Information technique

Outil spécial 9526 à rectifier les culasses

Type de véhic. : **911 Carrera 2 et Carrera 4**

Concerne : **Outil spécial 9526 à rectifier les culasses.**

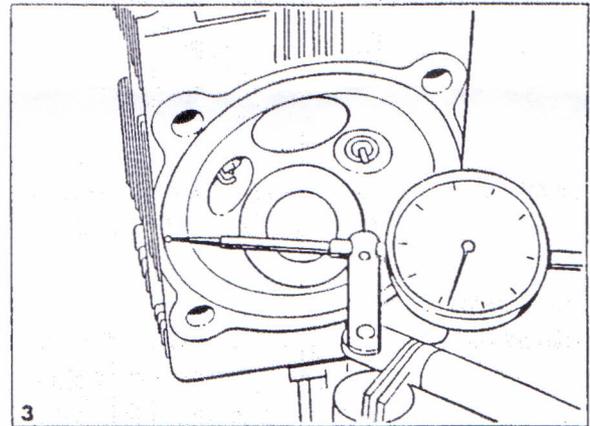
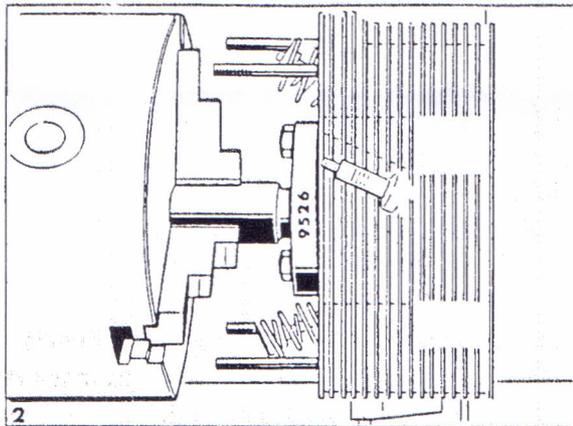
Remarques générales : Pour l'année-modèle 1991 (M) le joint d'étanchéité cylindre/culasse a été modifié. Avec ce nouveau joint d'étanchéité, la surface du plan est passée d'un diamètre de 113 mm à un diamètre de 145 mm au niveau de la culasse. La portée au niveau du cylindre a été pourvue d'une gorge permettant d'insérer un joint.

Réparation : Sur les moteurs équipés du joint d'étanchéité de la culasse précédent, et dans le cadre d'une remise en état impliquant le remplacement des cylindres et des pistons, nous recommandons de monter le nouveau joint d'étanchéité en procédant aux modifications nécessaires. Dans ce cas, il convient de rectifier les culasses. Il n'est pas nécessaire de les remplacer.

Procédure : **Rectification des culasses pour les adapter au nouveau joint:**

- Procéder au nettoyage des culasses. Ce travail de rectification ne nécessite pas le désassemblage des culasses.
- Fixer l'outil spécial 9526 "Outil pour tour" sur le goujon court d'une culasse. Attention à l'évidement pour le ressort de soupape - positionnement asymétrique.
- Monter sur le tour l'ensemble constitué par l'outil avec la culasse (Fig. 2).
- Utiliser un comparateur pour contrôler et rectifier le voile et la concentricité de la culasse (Schéma 3). Pour obtenir la concentricité, on peut desserrer les écrous de fixation de l'outil et centrer en prenant pour base le comparateur. La seule possibilité pour rectifier le voile est de modifier la tension de l'outil sur le tour.

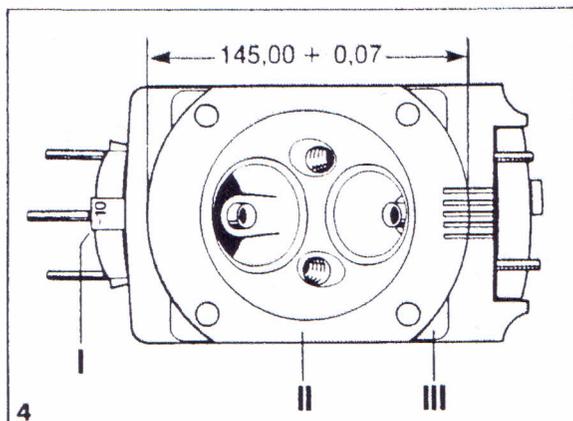
- Pour effectuer la rectification, le meilleur outil est un couteau à dresser les faces latérales dont le tranchant soit rectiligne à droite. Régler le tour se sorte que l'enlèvement de matière à la surface du plan soit de $0,10 \pm 0,02$ mm. Rectifier en partant du milieu pour amener la surface du plan au diamètre de $145,00 + 0,07$ mm (Fig. 4/Page 3, Pos. II).
Si $0,10 \pm 0,02$ mm ne suffisent pas pour la rectification de la surface de joint donnée, il est possible d'enlever encore $0,10 \pm 0,02$ mm (total autorisé = $0,20$ mm).
- Procéder également à l'enlèvement de la surface extérieure restante (Fig. 4/Page 3, Pos. III) (Valeur comme pour la surface intérieure = $0,10$ ou $0,20$ mm).
- Chanfreiner légèrement les rebords des surfaces rectifiées.

- Identifier (Fig. 4, Pos. I) la culasse rectifiée en marquant sur la flasque du canal d'admission selon la quantité de matière enlevée "- 10" ou "- 20".

Important : Pour obtenir une hauteur identique, il faut systématiquement que toutes les culasses d'un même côté soit à la même cote. Autrement dit, il est **interdit** de rectifier seulement une ou certaines culasses.
